Teie 06.01.2025 EHR-i menetlus 468308

Meie 13.01.2025 nr 7.1-2/25/189-2

**Sillaääre kinnistu projekteerimistingimuste
eelnõu koostamine märkustega,
ristumiskoha nõuded**

Lisa 1. Ristumiskoha ehitamise nõuded

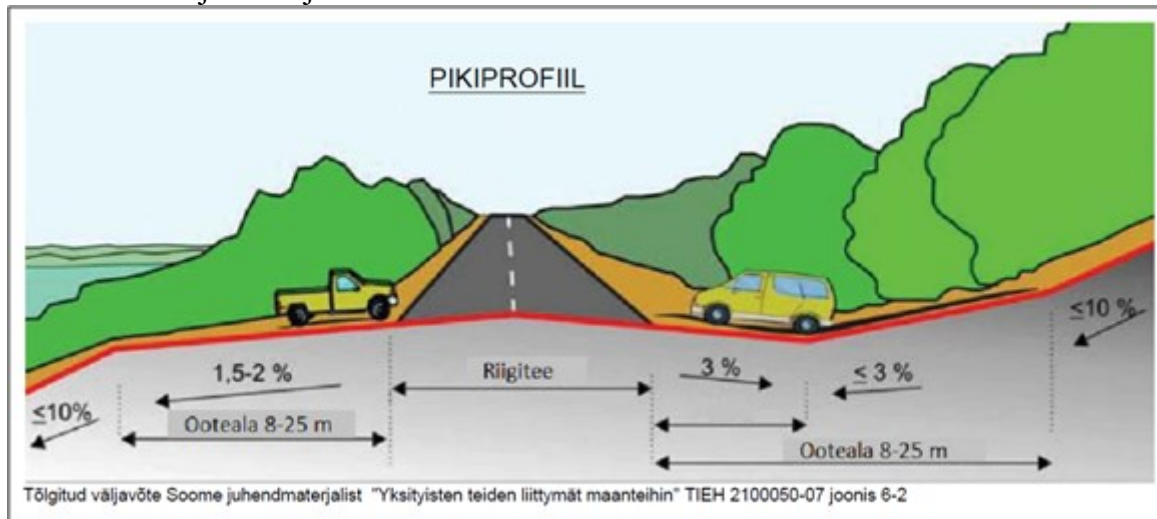
1. Ristumiskoht projekteerida riigitee nr 21154 Kuivastu-Pädaste-Liiva tee lõigule km 5,075-5,153 (joonisel näidatud sinise joonega).

2. Kuna naaberkinnistule, Mäearu kinnistule (katastritunnus 47801:001:1270) puudub juurdepääs avalikult kasutatavalt teelt, soovitame rajada ristumiskoha Sillaääre ja Mäearu kinnistute piirile (sellisel juhul joonisel kollase märgiga tähistatud asukoht), et mahasõitu saaks kasutada mõlema kinnistu teenindamiseks.
